Avis délibéré
de la Mission régionale d'autorité environnementale
Provence-Alpes-Côte d'Azur
**sur le projet de parc solaire photovoltaïque au lieu-dit « Puy
Cervier » (AUSSANO) à Valserrres (05)**

**N° MRAe
2024APPACA49/3769**

Avis du 26 septembre 2024 sur le projet de parc solaire photovoltaïque au lieu-dit « Puy Cervier » (AUSSANO) à Valserrres (05)

Figure 2: Plan de masse du projet de parc solaire photovoltaïque AUSSANO.

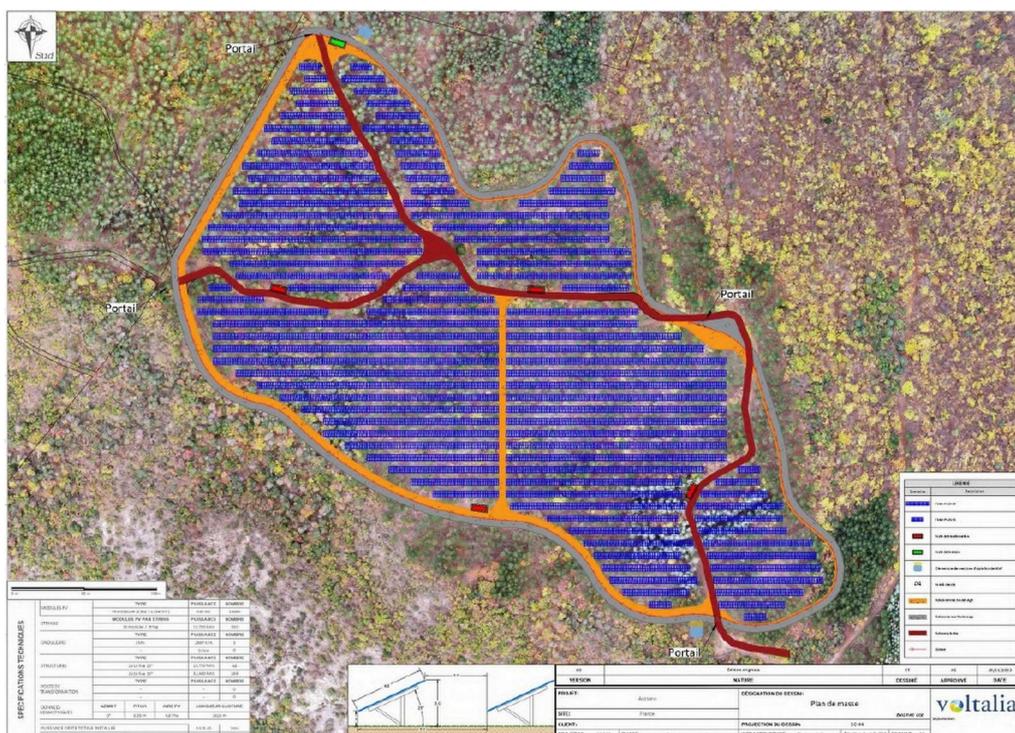
La MRAe recommande de compléter l'étude l'impact en intégrant le raccordement au poste source dans le périmètre de projet considéré, d'analyser les incidences du raccordement au poste source et de prévoir, le cas échéant, des mesures d'évitement et de réduction adaptées.
